改善箇所説明図

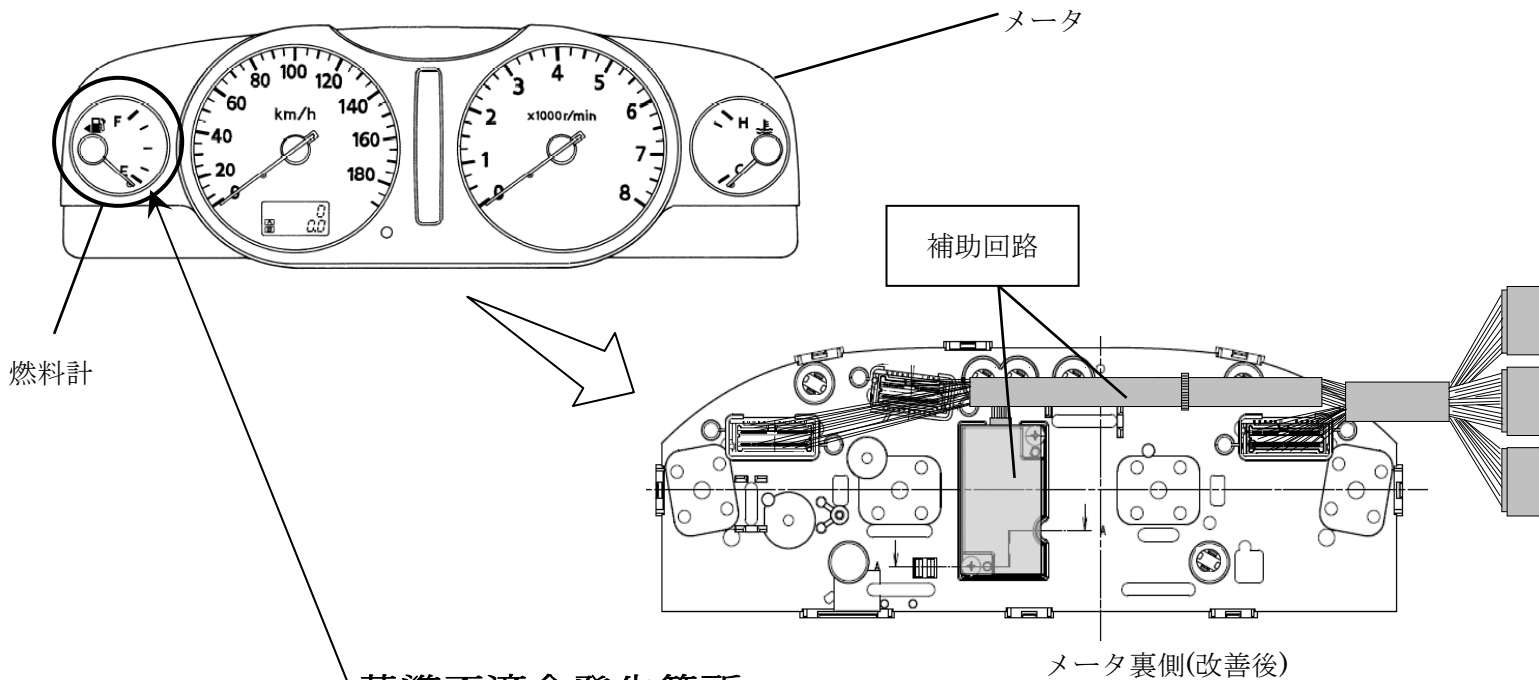
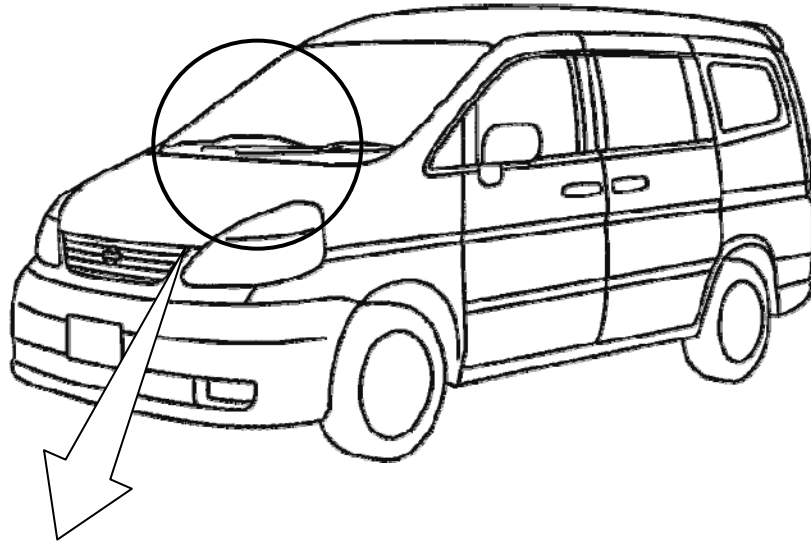
基準不適合発生箇所

スピードメータ内の基盤の材質が不適切なため、計器内の夜間照明の熱により当該基板が熱膨張を繰り返し、燃料計回路が断線することがある。そのため、燃料計の指示値が高くなり、燃料が無くなったことに気付かず、最悪の場合、走行中にエンストし再始動できなくなるおそれがある。

改善の内容

全車両、当該燃料計回路に補助回路を追加する。

識別：銀色のシールをモデルナンバープレートの右横に貼り付ける。
